ARPAT – Area Vasta Centro - Dipartimento di PRATO

Oggetto:

Parere ai sensi dell'art. 23 comma 2 della L.R. 10/2010 per la procedura di fase preliminare di VAS per il Piano attuativo e contestuale variante al Piano Operativo (PIANO 388/2020) per realizzazione di un complesso immobiliare a prevalente destinazione sportiva, opere di regimazione idraulica, parcheggi e verde pubblico in un'area posta nei pressi di località Chiesanuova – Comune di Prato (PO)

Figura n. 1 - Planimetria progetto

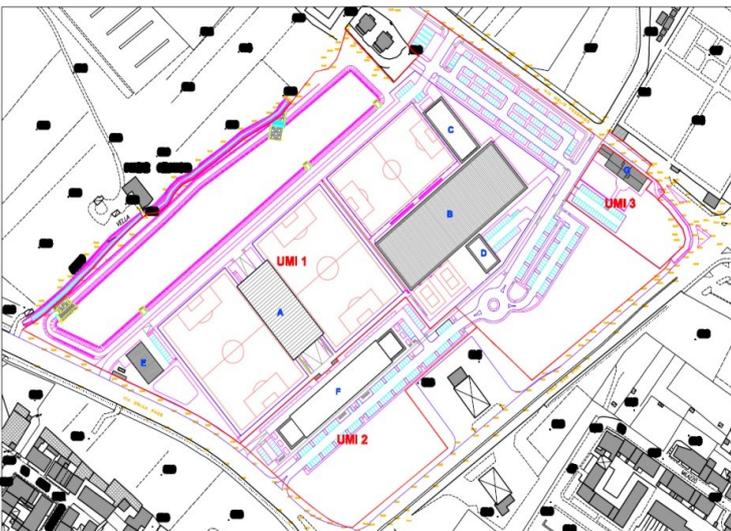
Il progetto (vedi Figura n. 1) consiste in un nuovo polo di aggregazione sociale, un centro sportivo dedicato al gioco del calcio, un edificio polifunzionale con destinazioni integrate e compatibili con quella sportiva, il recupero dell'edificio rurale esistente e la sua rifunzionalizzazione in una nuova destinazione commerciale di ristorazione.
